Mairie de VILLEGLY
13 Avenue du Minervoise
11600 VILLEGLY

Objet : Permis de Construire n° PC 011 426 16 D 0007 – Champ Photovoltaïque
Réponse aux courriers de demande de pièces complémentaires

Lieu-dit « L'AIROLLE »
11600 VILLEGLY

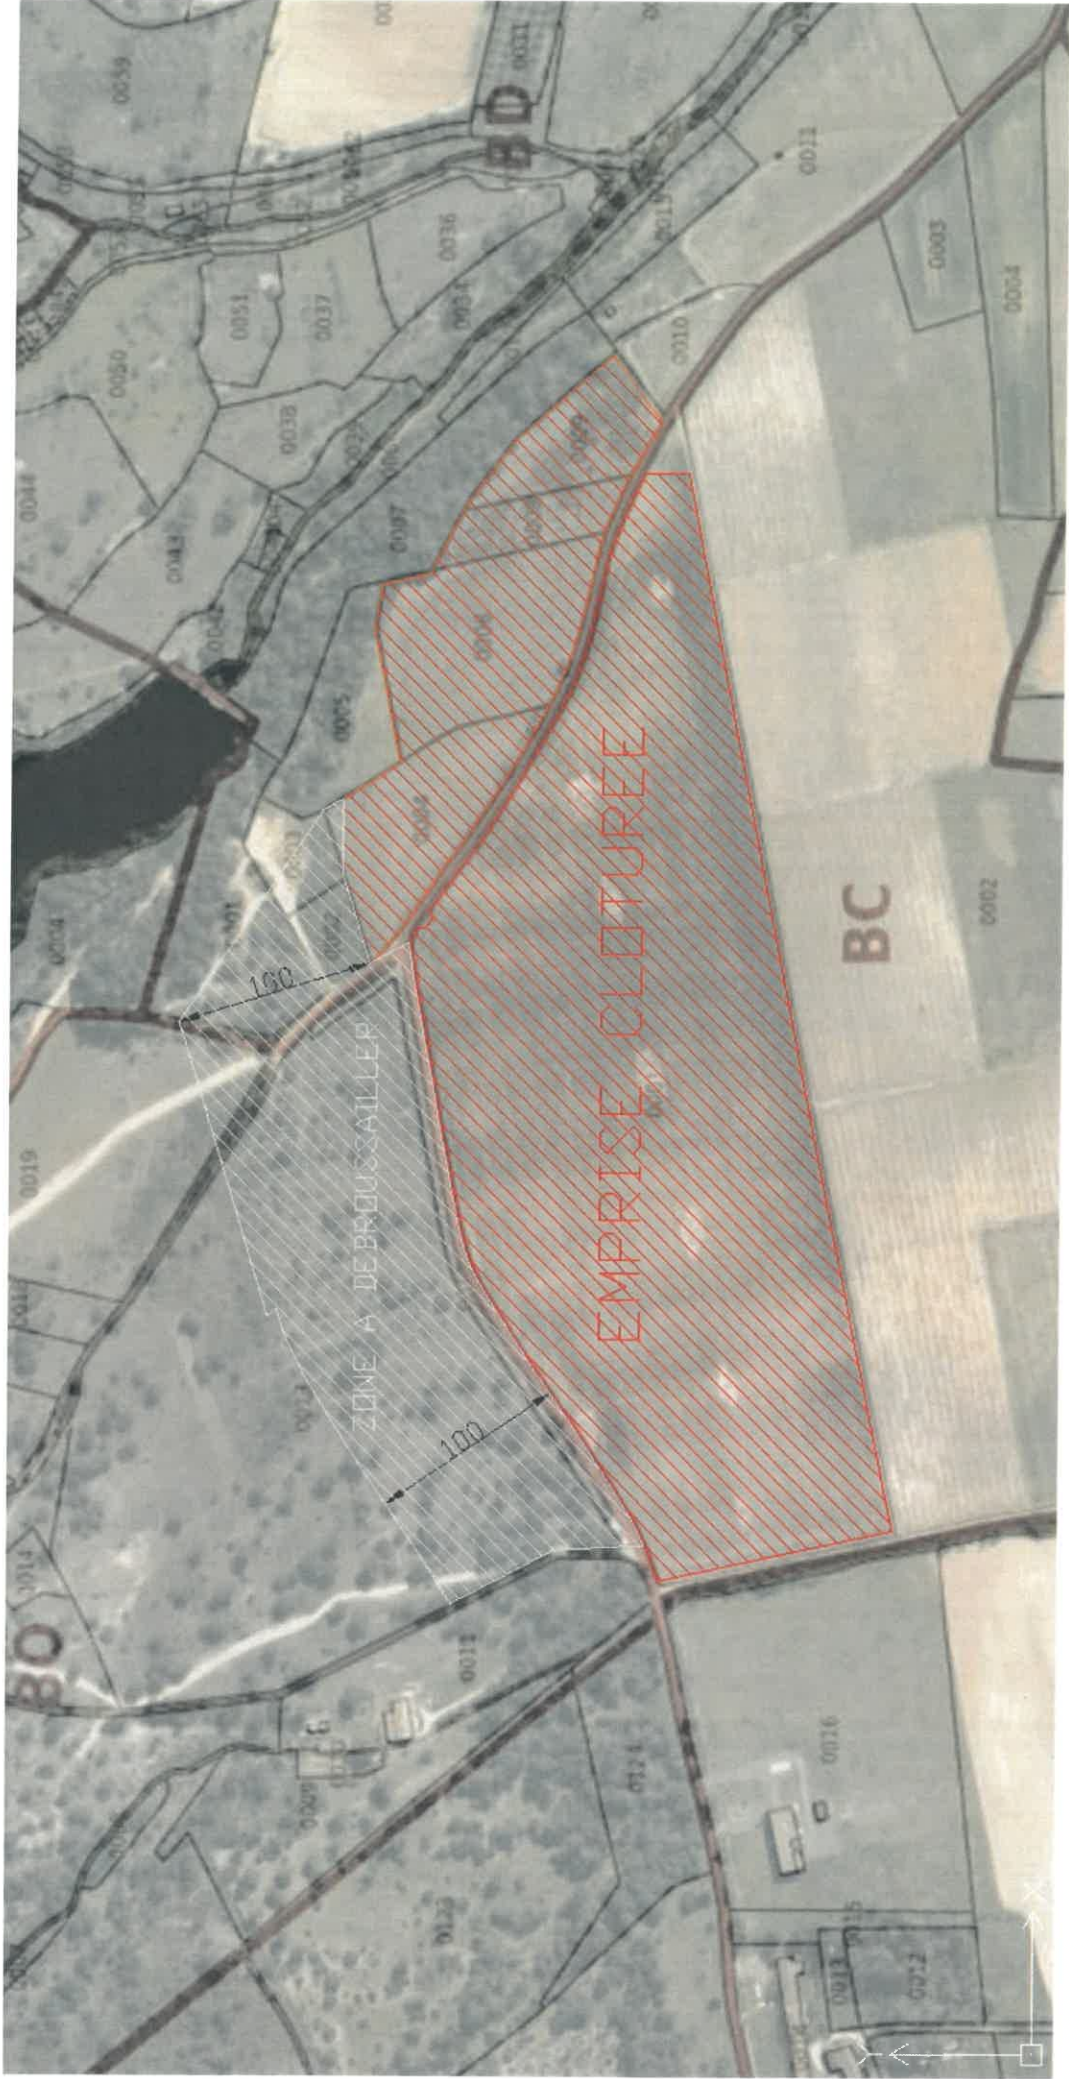
→ Dans son courrier du 4 Janvier 2017, le SDIS a précisé que « le projet n'est pas conforme aux prescriptions du SDIS ». A l'exception du :

- Débroussaillage,
- La desserte extérieure.

Le porteur de projet s'engage à débroussailler sur une bande de 100m au Nord du projet comme présenté sur le plan ci-dessous. Le débroussaillage consistera à une opération de suppression de la strate arbustive sur une hauteur de 2m. Ainsi la surface que le porteur de projet s'engage à maintenir débroussaillée s'élève à env. 4 ha.

4.2 Desserte

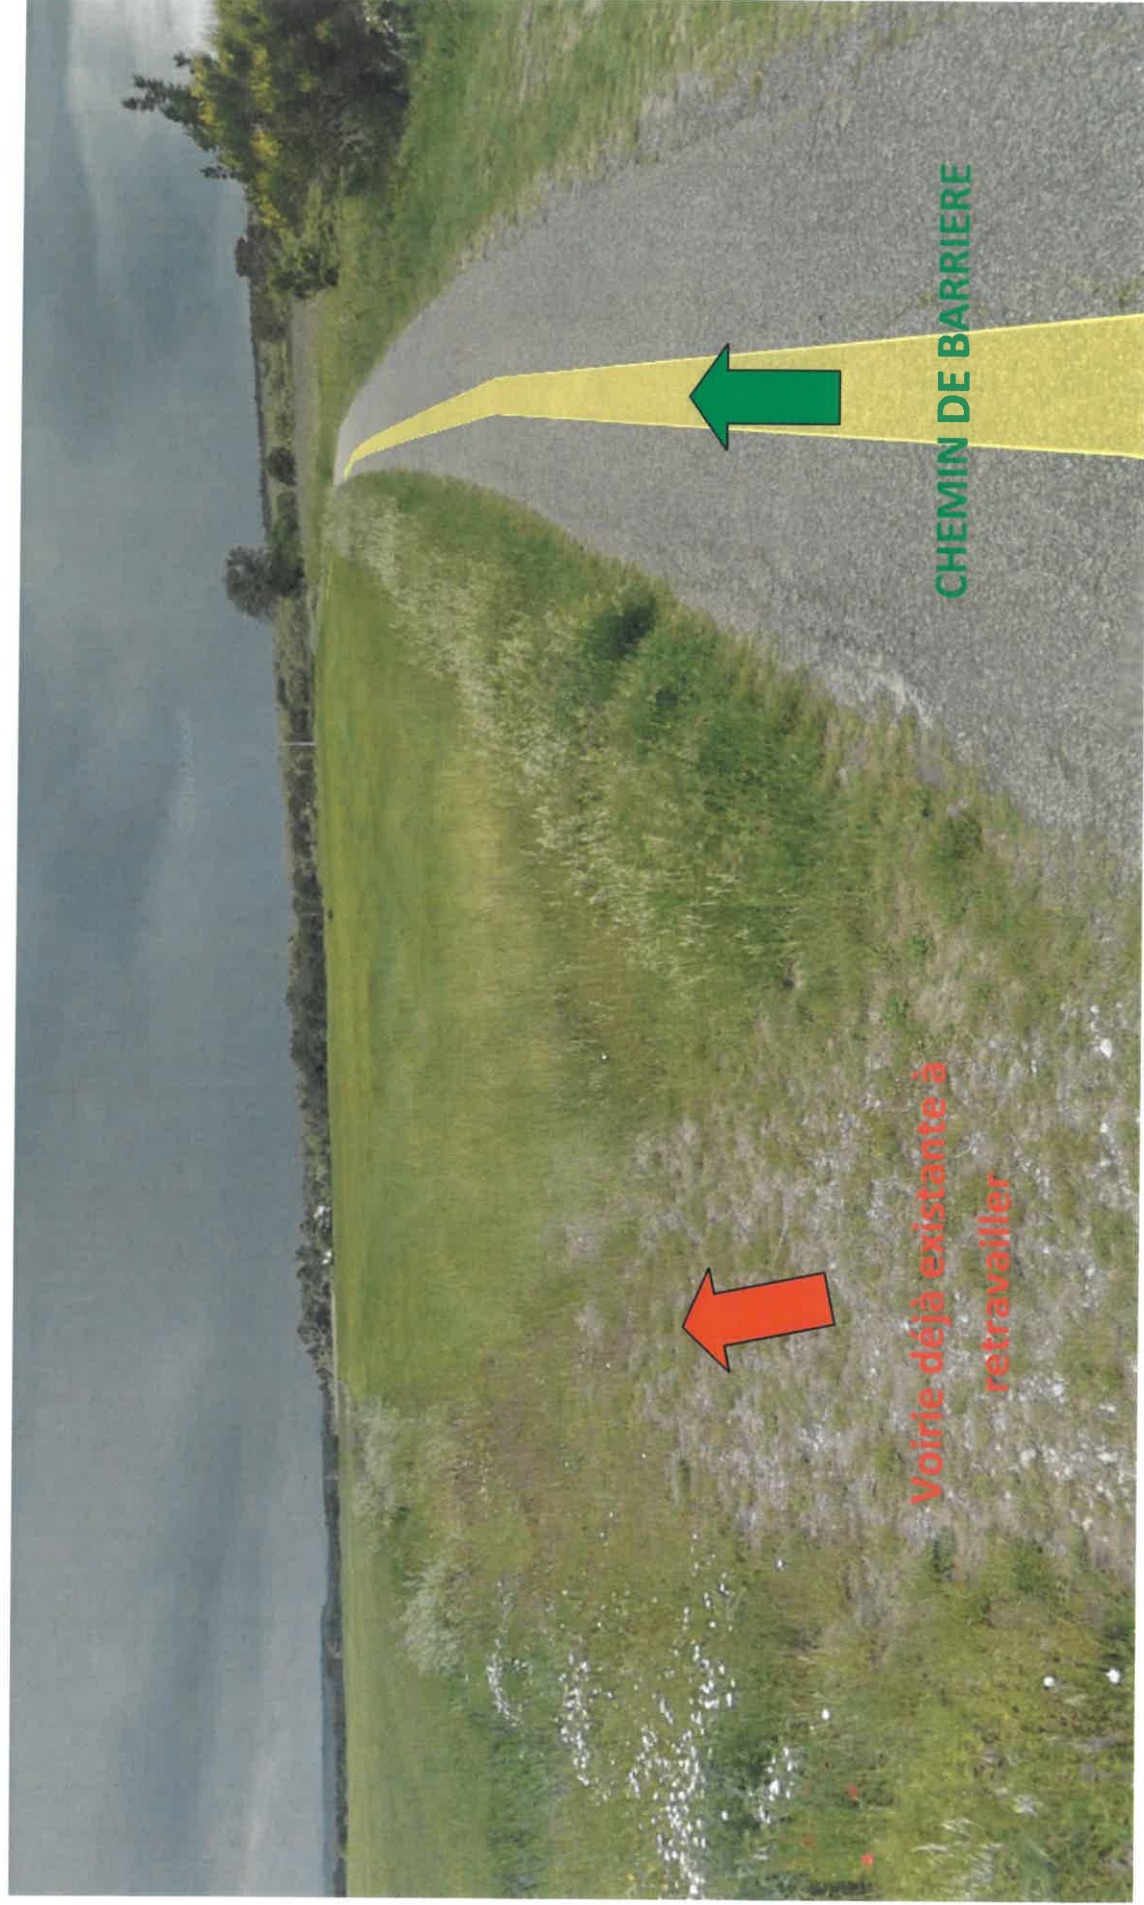
La prescription du SDIS recommande la mise en place d'une voirie périphérique à l'extérieur de la clôture du projet, au sud de la parcelle BC 1. De cette façon la parcelle BC 1 sera entourée d'une voirie externe utilisable par les véhicules du SDIS.

Un chemin au sud de la parcelle BC 1 est déjà existant (voir vues ci-dessous). Ce chemin se trouve sur la parcelle BC 2, propriété de Madame Cathy POUSSE, qui a donné son accord pour que le porteur de projet entretienne ce chemin afin de permettre une intervention des véhicules du SDIS. Ainsi ce chemin, en terre végétale, sera retravaillé de façon à avoir une surface plane, stable et une largeur de 4 m, sans ajout de Grave Non Traitée.

Périmètre d'entretien des pistes DFCI par le porteur de projet

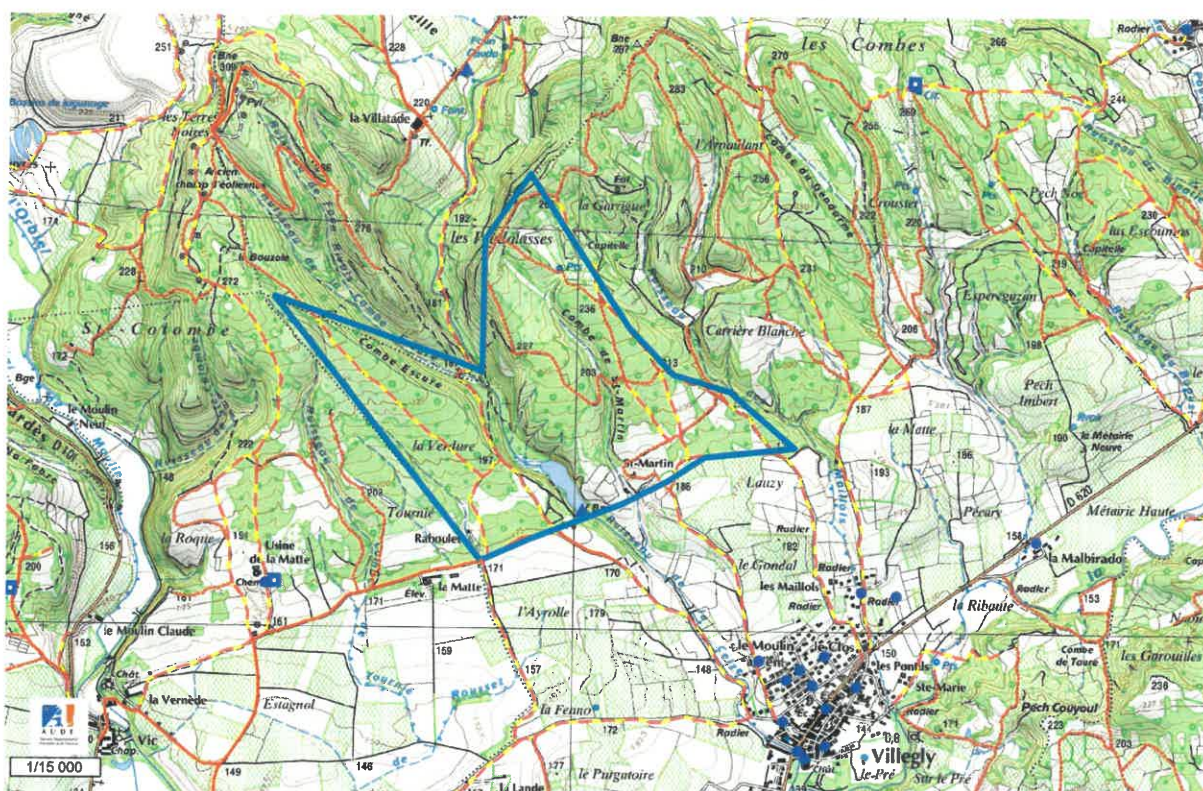
Par ailleurs, en plus des prescriptions du SDIS, le porteur de projet s'engage à entretenir pendant une période de 10 ans, les pistes DFCI répertoriées à l'intérieur du périmètre bleu sur la cartographie ci-dessous.

Les pistes DFCI seront entretenus de façon à ce que :

- Les véhicules du SDIS puissent circuler librement (coupes des arbres qui seraient tombés sur la route, ré empierrement si nids de poule, etc etc...)
